# COMUNE DI BRUGHERIO

## P.I.I. AMBITO DI TRASFORMAZIONE AT-02A - CENTRO

## CONTRODEDUZIONI ALLE OSSERVAZIONI: SCHEDE DI SINTESI

*Foto A*

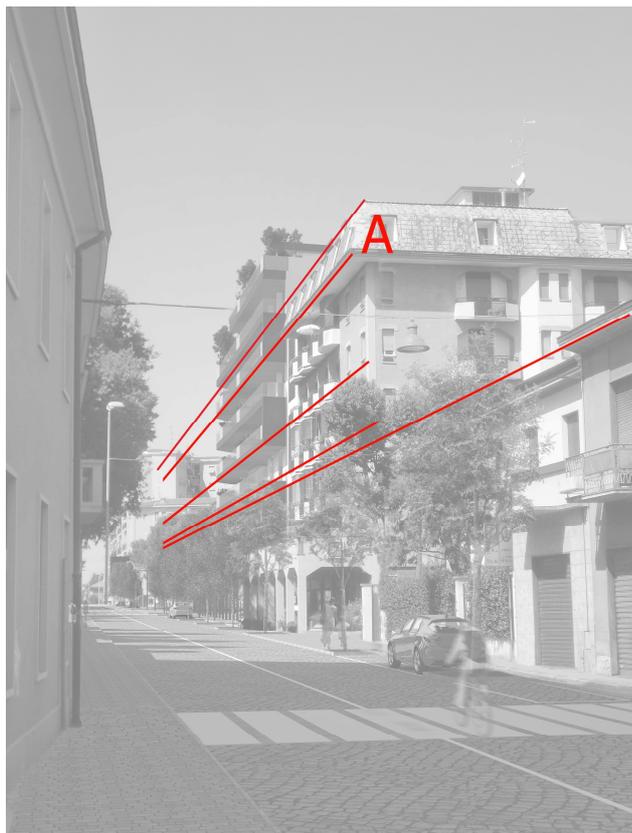
L'osservante ritiene che nella maggior parte degli elaborati allegati alla proposta di PII siano riportati inserimenti fotorealistici non veritieri dal punto di vista geometrico, rendendo i fabbricati sottodimensionati o scorretti nelle linee prospettiche che li rapportano all'esistente. Chiede una perizia a scopo di verifica dei documenti, con conseguente sospensione delle procedure di approvazione.

Come si può facilmente vedere dalle immagini (Foto A e B che si riportano a titolo esemplificativo) sia la prospettiva che la scala generale del progetto coincidono con il contesto esistente. Le linee in rosso mostrano che l'allineamento prospettico tra foto e rendering coincidono. In particolare si noti che la linea prospettica A corre sullo stesso filo di quota del volume aggettante dell'edificio confinante esistente e il 5° piano di progetto.

Nella foto B è stato utilizzato per l'edificio confinante un modello 3d volumetrico con dimensioni principali (altezza totale, altezza oggetto, larghezza) ricavate da rilievo e anche in questo caso coincidono con i livelli di quota del nuovo edificio.

In altre viste più ravvicinate dell'edificio di progetto la prospettiva potrebbe accentuare la dimensione generale: si tratta di effetti prospettici dovuti all'apertura della focale della fotocamera nel programma 3d. Viene utilizzata quasi sempre per i rendering una correzione delle linee verticali per eliminare l'effetto di "assottigliamento verso l'alto" tipico delle inquadrature di edifici piuttosto alti inquadrati in un taglio dell'immagine orizzontale (il formato dei rendering presentati è sempre 16:9, almeno 1920x1080 pixel o maggiore risoluzione). Questo a volte "compatta" un po' la sagoma prospettica dell'edificio, in sostanza va a bilanciare larghezza e altezza del risultato finale per evitare di avere effetti di distorsione prospettica troppo accentuati.
